高浜発電所審査資料	資料③
提出年月日	2020年 9月 4日

高浜発電所原子炉施設保安規定審査に係る
コメント回答

関西電力株式会社

No.3-6)

第2-3図(1/4) 堰堤高さごとの捕捉可能容量

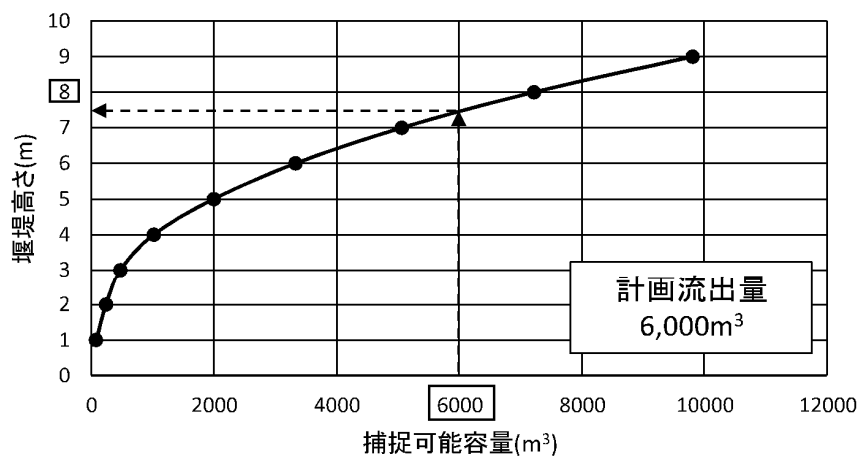
捕捉可能容量について、地形図上の堰堤高さごとに容量を算出し、コンクリート底版からの堰堤高さ（No.1 堰堤：8.0m No.2 堰堤：6.0m No.3 堰堤：6.0m）を確保すれば、計画流出量（No.1 溪流：6,000m³ No.2 溪流：3,000m³ No.3 溪流：2,000m³）に対し余裕を含めた容量を確保することができる。堰堤高さごとの捕捉可能容量を第2-3図に示す。
